Excmo. Ayuntamiento de Madrid

D. José Billarino vecino de esta Corte, y V. d.
hace presente ha comprado un terreno extramuros
de la Puerta de S.^{ta} Barbara contiguo a la
poblacion del Canberí que linda con terreno de D.^{no}
Gallegos y de los porcos de la misma y como su objeto
es construir en él una casa

Diseño de la fachada de la casa que de nueva planta se ha de
 edificar en el Chamberi alto, propia de D^{no} Jose Vallarino.

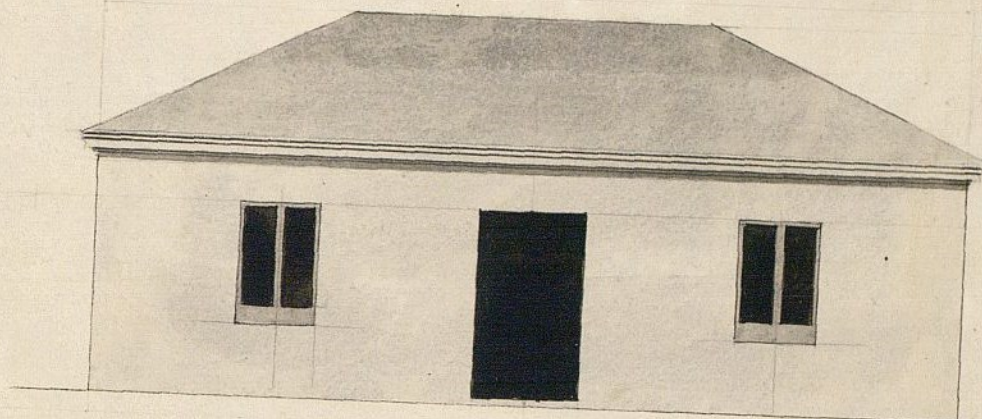
En vista del plano que está interesado presenta, firmado por el Maestro de obras D. José Ant. Pérez, para la nueva fachada que se va a construir, digo no habia reparo alguno en que el Sr. Ayun- tamiento se sirva conceder la licencia que se solicita, pero con la circunstancia de que los cimientos han de construirse de piedra peder- nal de dos pies y medio, con merita de cal y arena y sobre ellos se elevara la fachada que po- dran ser cajones de tierra con muros de ladrillo de mayor y menor, o toda de fabrica de ladrillo de dos pies de grueso hasta el corral del alero, que sera de madera de rubiceta compuesto de soleron, canchillos con tocadura, corona supe- rior moldada y canalon de plomo u hoja de lata con sus correspondientes vertideros; y por ultimo se rebocara la fachada decentam- te imitando un buen sistema de construccion. Madrid 14 de Dize de 1844.

El profesor de Arquitectura D. José Antonio
Pera y acerca del cual informe en 14 de Bre de
1844, sin que nada tenga que manifestar acerca
de dtho plano, el cual lo halla conforme a' las
reglas del arte, siendo de parecer que este expe-
diente deba darse por concluido, sin embargo la
Comisión resolverá lo que crea conveniente. Madrid.
2 de Junio de 1846.
